OGGETTO: D.Lgs. 152/2006, come modificato dal D.Lgs 4/2008. Verifica di Assoggettabilità per il Piano Urbanistico Attuativo "Autoparco" nel Comune di Ospedaletto Euganeo (PD). Richiesta parere.

OGGETTO: progetto per l'urbanizzazione della zona D1e/1.2, con destinazione artigianale-industriale e della zona Da/1.2, con destinazione ad autoparco, in via Dossi in comune di Ospedaletto Euganeo (PD).

Parere positivo con prescrizione sulla valutazione dell'invarianza idraulica

Scarico tipo

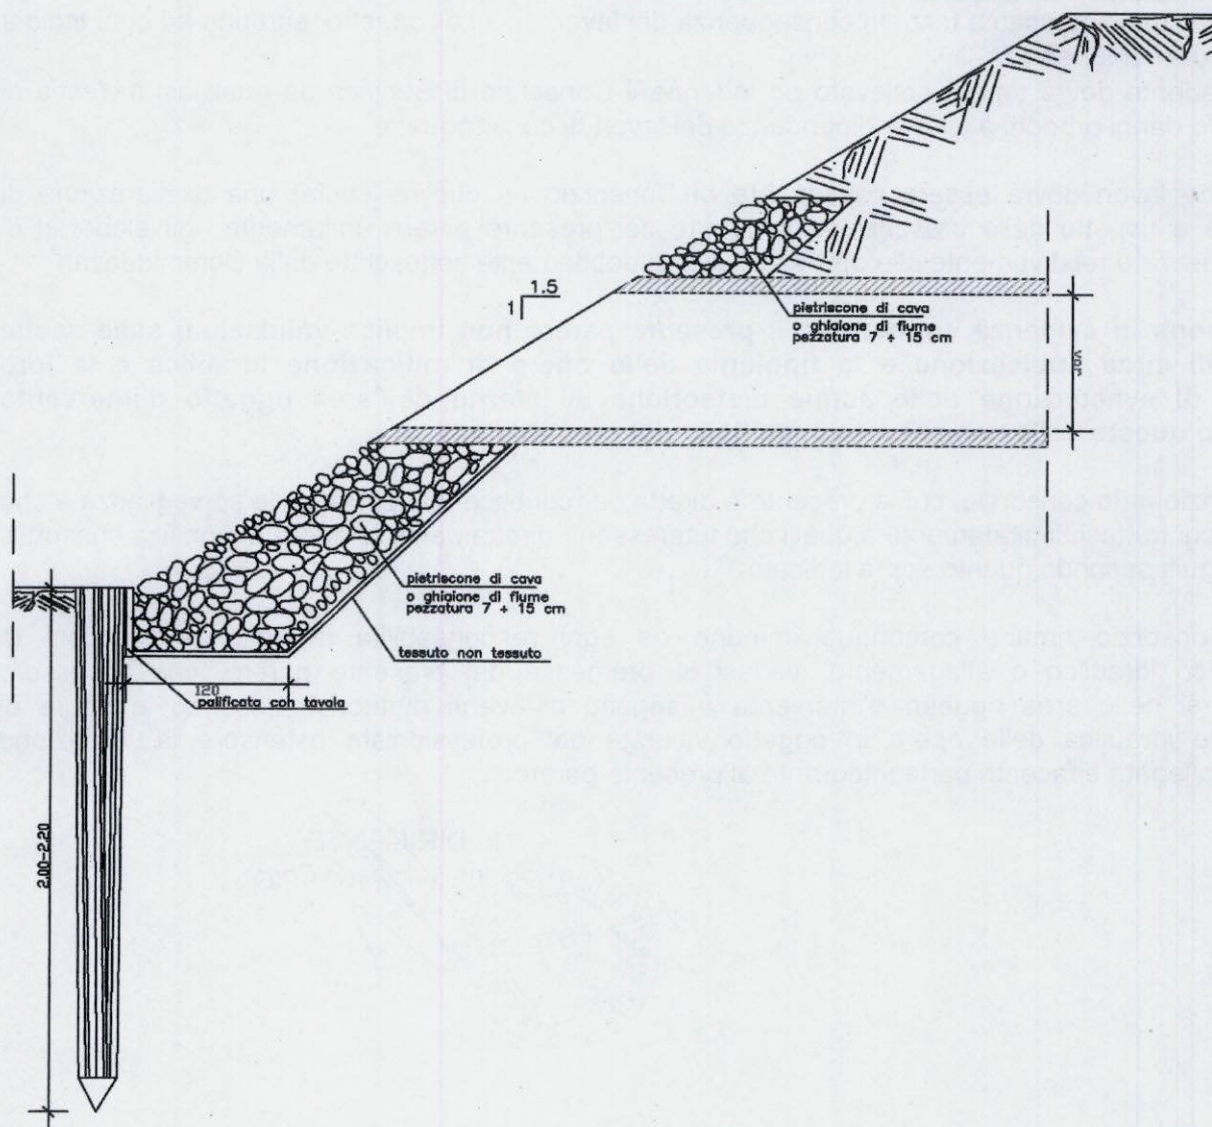
- in corrispondenza agli scarichi delle acque meteoriche (bocca tassata), in sponda destra e sinistra dell'affossatura laterale di natura privata, non in gestione al Consorzio di Bonifica, si consiglia di eseguire idonee opere di presidio per una estesa non inferiore a metri 5 a monte e valle della "bocca tassata", secondo l'allegato tipologico, al fine di prevenire scoscendimenti di scarpata.
